**12. Änderung des Flächennutzungsplans Seßlach im Bereich der Bebauungspläne
„Solarpark Autenhausen“ und „Solarpark „Dietersdorf“ sowie Aufstellung des
vorhabenbezogenen Bebauungsplans „Solarpark Autenhausen“ und des
vorhabenbezogenen Bebauungsplans „Solarpark Dietersdorf“,
Stadt Seßlach, Lkr. Coburg**

**Behandlung der Stellungnahmen nach § 4 Abs. 1 und § 3 Abs. 1 BauGB im
Parallelverfahren**

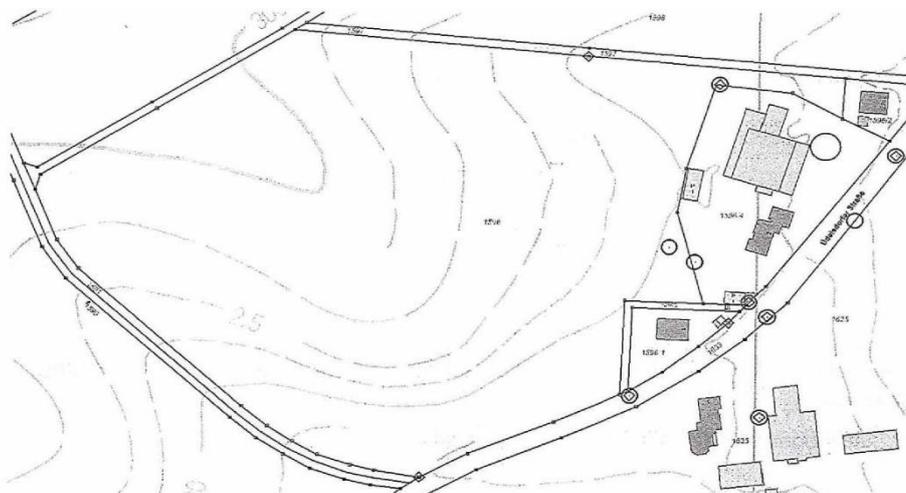
2. Vorhandene **Katasterfestpunkte** der bayerischen Vermessungsverwaltung scheinen durch die aus der Planung resultierenden Baumaßnahmen voraussichtlich nicht gefährdet zu sein. Es liegen auch nur im Randbereich der Wege welche vor. Es wird vorsorglich trotzdem darauf hingewiesen, dass nach Artikel 13 Absatz 3 des Gesetzes über die Landesvermessung und das Liegenschaftskataster (VermKatG, BayRS 219-1-F) jeder, der Arbeiten beabsichtigt oder durchführt welche den Bestand von Katasterfestpunkten (KFP) gefährdet, die Sicherung oder Versetzung dieser Vermessungszeichen zu beantragen hat. Die Gemeinde sollte deshalb rechtzeitig vor der Inangriffnahme ihrer Baumaßnahmen einen Antrag auf Sicherung solcher Vermessungszeichen beim Vermessungsamt Coburg stellen.

Die Hinweise zur digitalen Flurkarte, zur Sicherung der vorhandenen Katasterfestpunkte, zum Antrag bei Wiederherstellung von Grenzzeichen, zur Grenzdarstellung, zum aktuellen Gebäudestand und zu den Orthofotos werden zur Kenntnis genommen.

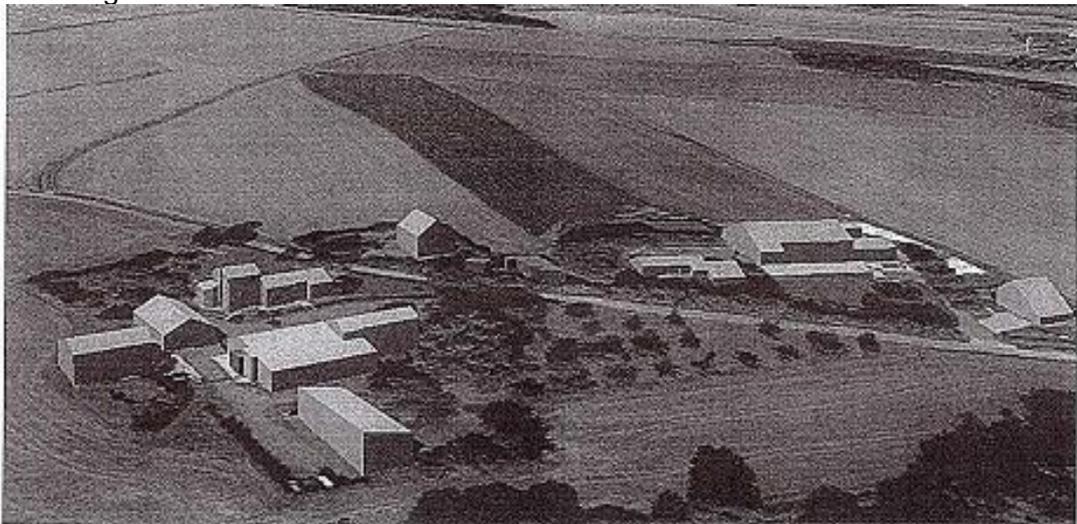
2. Vorhandene **Katasterfestpunkte** der bayerischen Vermessungsverwaltung scheinen durch die aus der Planung resultierenden Baumaßnahmen voraussichtlich nicht gefährdet zu sein. Es liegen auch nur im Randbereich der Wege welche vor sowie auf der als Ausgleichsfläche A2 vorgesehenen Fläche. Es wird vorsorglich trotzdem darauf hingewiesen, dass nach Artikel 13 Absatz 3 des Gesetzes über die Landesvermessung und das Liegenschaftskataster (VermKatG, BayRS 219-1-F) jeder, der Arbeiten beabsichtigt oder durchführt welche den Bestand von Katasterfestpunkten (KFP) gefährdet, die Sicherung oder Versetzung dieser Vermessungszeichen zu beantragen hat. Die Gemeinde sollte deshalb rechtzeitig vor der Inangriffnahme ihrer Baumaßnahmen einen Antrag auf Sicherung solcher Vermessungszeichen beim Vermessungsamt Coburg stellen. KFP sind in folgender Übersicht als lila Kreise oder lila Raute (gleichzeitig ETRS-Koordinaten vorhanden) dargestellt:

Die digitale Bereitstellung der Bauleitplanung bei Rechtskraft wird von der Stadt ebenfalls beachtet. Der Copyright-Vermerk wird auf den Plänen angebracht.
